【公報種別】 特許法第 17 条の 2 の規定による補正の掲載
【部門区分】 第 6 部門第 1 区分
【発行日】 令和 6 年 7 月 29 日 (2024.7.29)

【国際公開番号】 WO2024/004095
【出願番号】 特願 2024-530170 (P2024-530170)
【国際特許分類】
G 0 1 L 1/22 (2006.01)
G 0 1 L 5/1627 (2020.01)
【F I】
G 0 1 L 1/22 B
G 0 1 L 5/1627

【手続補正書】
【提出日】 令和 6 年 5 月 8 日 (2024.5.8)
【手続補正 1】
【補正対象書類名】 明細書
【補正対象項目名】 0044
【補正方法】 変更
【補正の内容】
【0044】

【図 3】

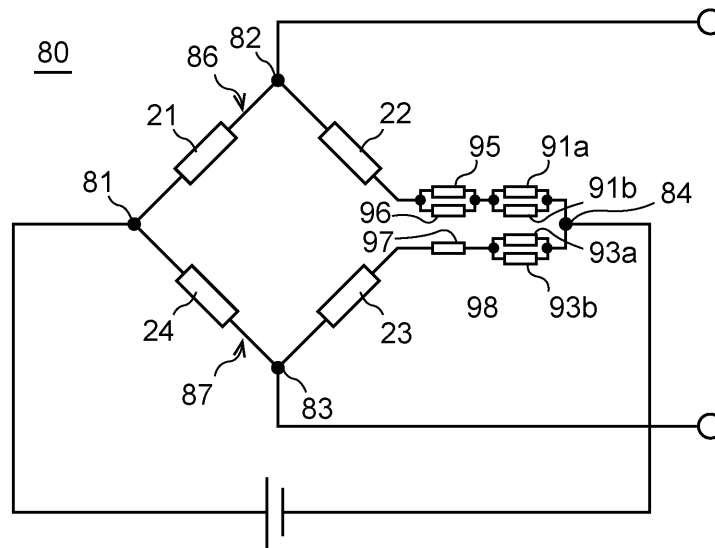
【手続補正 10】

【補正対象書類名】 図面

【補正対象項目名】 図 3

【補正方法】 変更

【図 5】

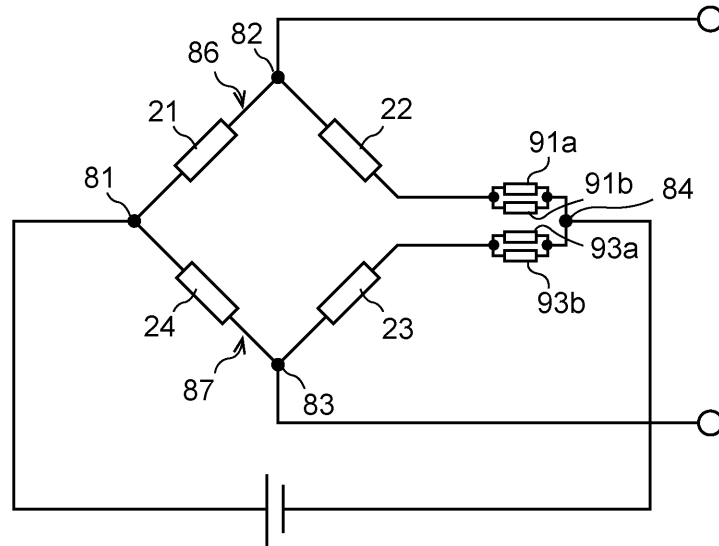
【手続補正 11】

【補正対象書類名】 図面

【補正対象項目名】 図 5

【補正方法】 変更

【図 7】

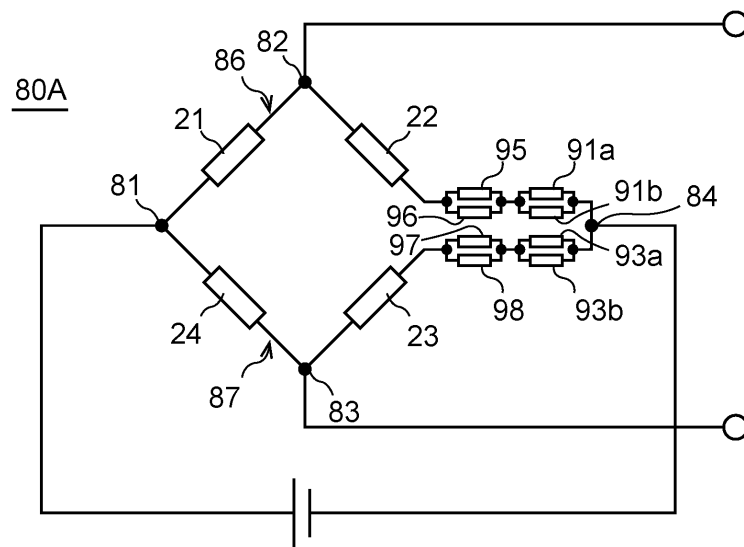
【手続補正 1 2】

【補正対象書類名】図面

【補正対象項目名】図 7

【補正方法】変更
